FORMATO: ACTA

ACTA No. 09

Mesa técnica para el componente Hidráulico, del proyecto "CONSTRUCCIÓN DE LOS SISTEMAS DE MANEJO Y TRATAMIENTO DE AGUAS RESIDUALES Y LLUVIAS DEL CENTRO POBLADO DE MORCÁ. MUNICIPIO DE SOGAMOSO. BOYACÁ.

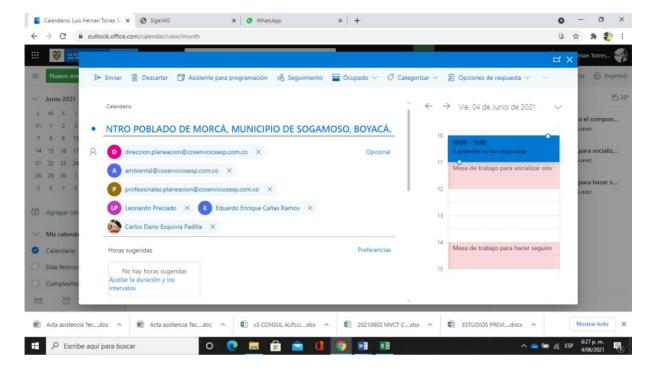
Según lo anterior se dio la palabra al ingeniero Leonardo Preciado realizó una presentación justificando el caudal de diseño actual y de las variables utilizadas, acogiendo algunas de estas recomendaciones.

De acuerdo a lo anterior, el Ingeniero Luis Hernán Torres Suarez, aclara que el Ministerio no ejerce funciones de interventoría y que será responsabilidad del consultor e interventor acoger las recomendaciones hechas o justificarlas si es necesario en algunos de los casos en los informes y memorias de cálculo, pero que la última instancia en cuanto a la aprobación de la viabilidad del proyecto esta dada por el Comité Técnico del VASB, quienes determinarán que lo presentado se encuentra acorde a la normatividad legal vigente.
